株式会社ミスミ

「緩み防止処理付きボルト」誤記修正のご案内

「緩み防止処理付きボルト」シリーズ

緩み防止処理液の塗布範囲(参考値、(a)および(b))を下記の通り修正いたします。

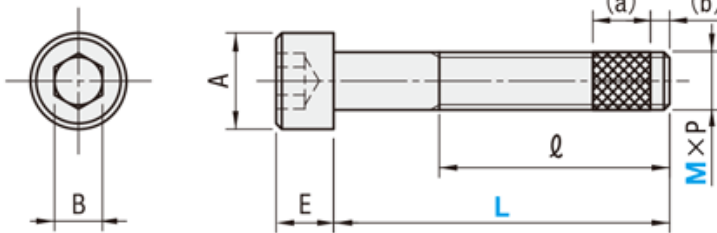
(a) 「全面塗布」と記載の箇所を、各サイズごとの適切な値へ修正

(b) 2mm と記載の箇所を、各サイズごとの適切な値へ修正

M	L	(a)	(b)
M3	4~10	3	0
	12~35		0.5
M4	5~10	4	0
	12~40		0.7
M5	6~10	5	0
	12~45		0.8
M6	8~10	6	0
	12~50		1
